AUTOSTRADA DEL BRENNERO S.P.A.

OGGETTO: "Riassetto della RTN in Val di Isarco per connessione BBT".

Proponente: TERNA S.p.A.

Procedimento di VIA ai sensi dell'art.23 del D. Lgs. 152/2006 (Codice
procedura VIA: **7938**)

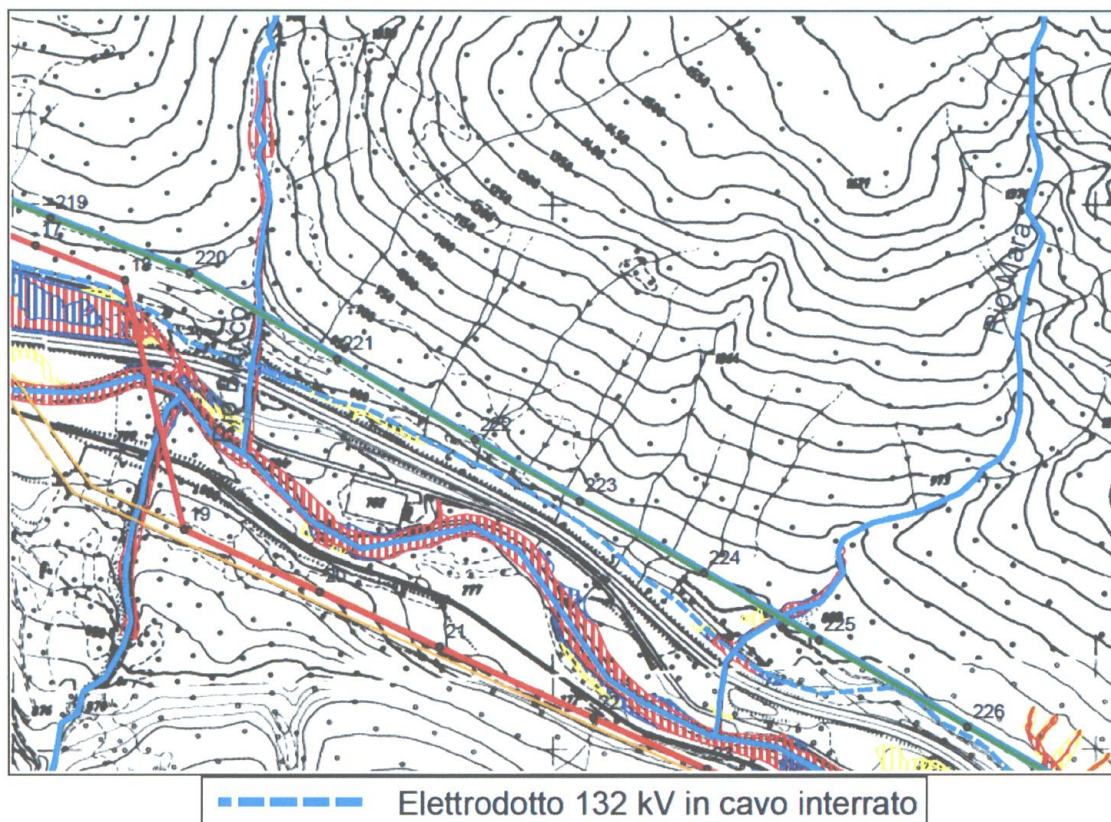
Il documento "APPENDICE "A" - Documentazione catastale - Elenco dei beni soggetti al vincolo preordinato all'esproprio e all'asservimento coattivo " reca fra le particelle da espropriare o da assoggettare ad asservimento coattivo anche svariate particelle, di proprietà di questa Società concessionaria. La prima riga di ogni pagina del predetto documento reca l'indicazione "*Particelle soggette al vincolo preordinato all'esproprio/ all'asservimento coattivo per ... (esclusi beni demaniali indisponibili che saranno soggetti a concessione)*".

Al riguardo si osserva che i beni immobiliari autostradali sono realtà di proprietà privata, che sono stati acquisiti dalla scrivente Società sulla base di un rapporto di concessione governativa, ma che essi non appartengono al demanio e dunque non rientrano nemmeno fra i "beni demaniali indisponibili". Tuttavia, così come per i "beni demaniali indisponibili", la procedura di asservimento coattivo non è ammissibile nemmeno per gli immobili autostradali, in quanto si tratta di immobili acquisiti per opera di pubblica utilità di competenza statale. L'esecuzione di lavori e la realizzazione di opere sulla proprietà autostradale potrà avvenire esclusivamente previo rilascio di apposita concessione, su istanza del Promotore dell'intervento. Il citato elaborato del Piano Tecnico delle Opere dovrà conseguentemente essere modificato, stralciando le posizioni relative alle particelle autostradali dall'elenco delle ditte da assoggettare a procedure coattive e chiarendo in modo inequivocabile che per esse l'esecuzione degli elettrodotti avverrà "previa convenzionamento", con analogo indicazione anche nei piani grafici.

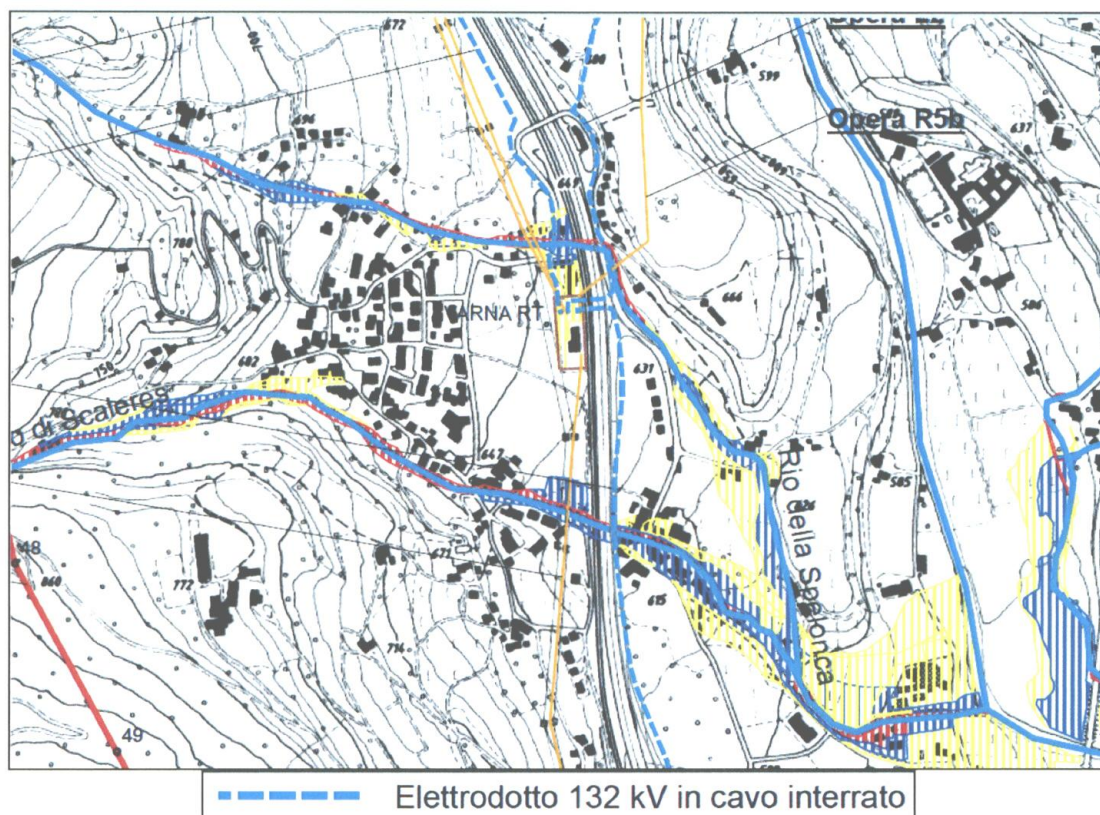
2) Si osserva che nel tratto autostradale tra le progressive km 40+400 e km 41+600, in corrispondenza dell'abitato di Varna, in ambito autostradale sono presenti barriere fonoassorbenti su fondazioni superficiali, intestate sui rilevati autostradali stessi e che tali situazioni necessitano della massima attenzione. In adiacenza a questo tratto autostradale, come rappresentato nella figura qui sotto, il PTO del Proponente

evidenza, fra le opere in progetto, la prevista realizzazione di “elettrorodotti in cavo interrato” in posizione limitrofa dell’autostrada subito sotto il rilevato a Est dello stesso.

Si chiede di prevedere l’elettrodotti a maggiore distanza dall’autostrada evitando situazioni di parallelismo in stretta adiacenza, in considerazione sia delle esigenze di tutela delle opere autostradali esistenti dal punto di vista geologico-geotecnico sia di possibili future esigenze di utilizzo della fascia di rispetto a fini autostradali (lungo questo tratto, la presenza della ferrovia a Ovest dell’autostrada, impedisce comunque eventuali opere su tale lato, limitando al solo lato Est la possibilità di realizzarle).
